ENQUETE PUBLIQUE
portant sur :
LA REVISION ALLEGEE N°1
DU PLAN LOCAL D'URBANISME D'ASSON
(64800)

CONCLUSIONS D'ENQUETE PUBLIQUE
portant sur la révision allégée n°1 du
PLAN LOCAL D'URBANISME
de la Commune d'ASSON

Colette MAGNOU, commissaire-enquêtrice

Document remis le 28 novembre 2022

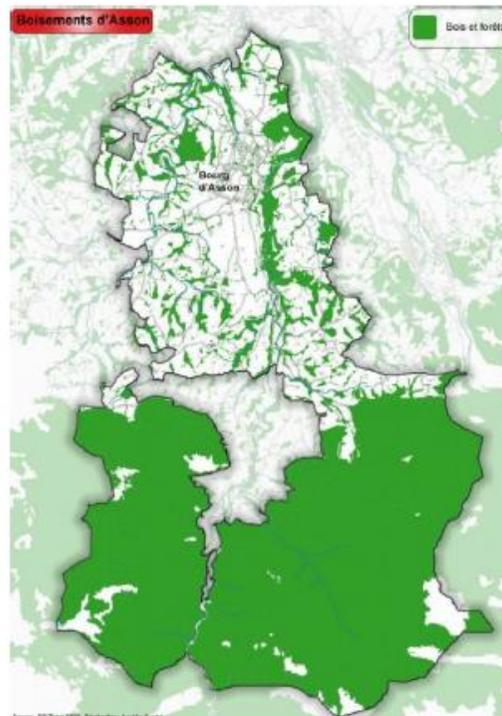
Réponses de la collectivité.	Prise en compte envisagée dans le dossier de PLU
<p>R-3 : Observation anonyme (déposée le 29 octobre 2022). Impact négatif sur le changement climatique. Déboisement total de 0,4 ha sans envisager un reboisement d'une surface au moins équivalente. La transformation des sols en surfaces artificialisées signifie un déstockage de carbone.</p>	
<p>Ci-dessous, deux photos aériennes issus du site Géoportail (la première étant de 1950, la seconde de 2020, Source : Géoportail). Le site du projet d'antenne (rond orange) est situé sur d'anciennes fougères autrefois exploitées par les agriculteurs. Celles-ci ont été abandonnées au fil du temps et la forêt a rapidement pris le dessus. Sur la photo ancienne ci-dessous, on remarque bien les limites de la parcelle cadastrale communale n°578 (d'une surface de 5,95ha) et le chemin d'accès de la future antenne-relais.</p> <p>Les espaces boisés sont en augmentation et représentent aujourd'hui la majorité du territoire communal (57%).</p> <div data-bbox="208 1082 766 1353"> </div> <div data-bbox="808 1082 1361 1353"> </div>	<p>Cette observation n'appelle pas de modification du dossier.</p>

La remarque anonyme fait référence à un « déboisement de 0,4 hectare ».

La comparaison de photos aériennes des années 1950 et 2020, qui fait apparaître une augmentation des surfaces boisées, ne doit pas faire oublier qu'également des surfaces urbanisées ont remplacées des surfaces agricoles participant au stockage du carbone.

La superficie de 0,4 hectare environ mentionnée par l'observation anonyme est bien celle indiquée dans le Rapport de présentation de la révision allégée (cf pages 8, 9, 12, 13, 44).

Comme indiqué précisément dans le dossier d'enquête, la conduite d'eau potable nécessite un défrichage de 410m² et l'antenne un déboisement de 91m², soit un total de 501m², ce qui représente 0,0501 ha et non pas 0,4 ha.

57% de la commune d'Asson est couvert par les forêts, ce qui représente 4.781 ha. Il s'agit de notre richesse naturelle à laquelle la municipalité est attachée. C'est pourquoi l'ensemble de nos forêts est actuellement classé Espaces Boisés Classés, ce qui permet la coupe mais impose le maintien du caractère boisé (source : rapport de présentation du PLU d'Asson).

Comme en témoignent les photos aériennes précédentes et d'autres sites communaux (oppidum par exemple), les surfaces boisées sont en augmentation sur notre commune.

Le défrichement pour le passage de la canalisation est temporaire, puisque le caractère forestier se reconstituera progressivement et naturellement après les travaux avec les essences locales.
